改善箇所説明図

不具合の内容

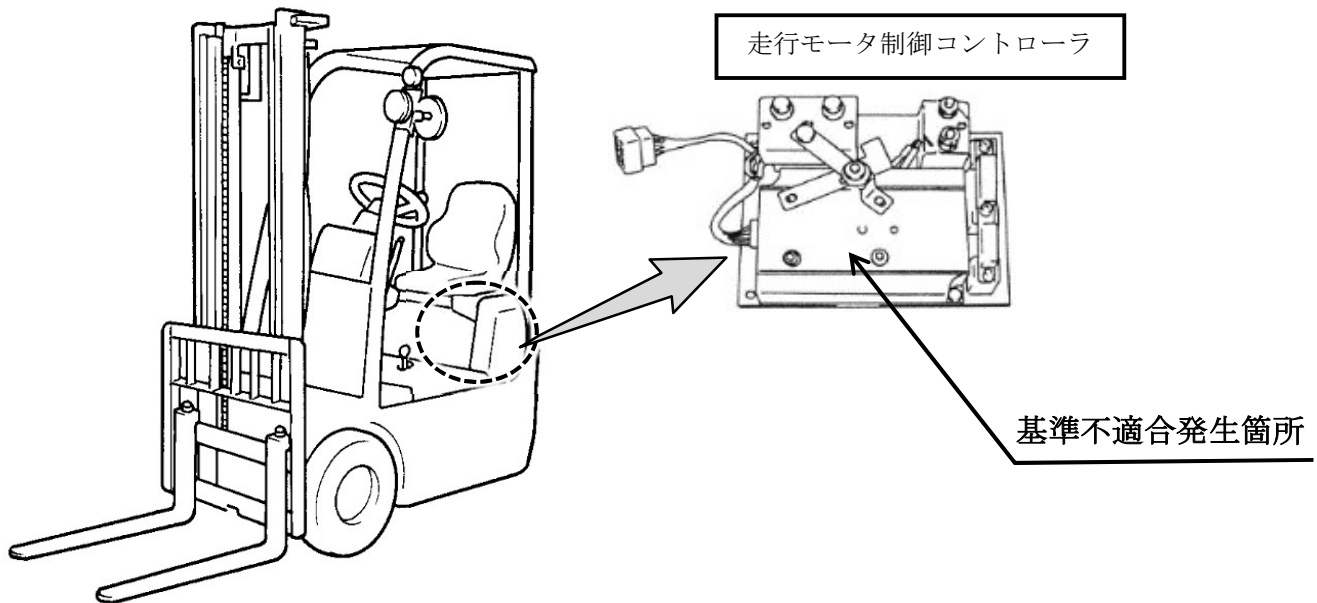
電動式フォークリフトに搭載しているコントローラの設計検討が不十分なため、高負荷作業を繰り返し長期間行くと金属製のコントローラの端子台が高温となり、クリープ現象を起こすことがある。

そのため、端子を締結しているナットの締結力が低下し、端子部の接触抵抗が増加して発熱し、そのままの状態で使用を続けると、コントローラが焼損し走行できなくなるおそれがある。

全車両、コントローラを対策品に交換する。

なお、対策品の準備に時間を要するため、暫定対策としてコントローラ端子部のナットを規定トルクに増し締めする。

交換する部品形状の違いで識別する。
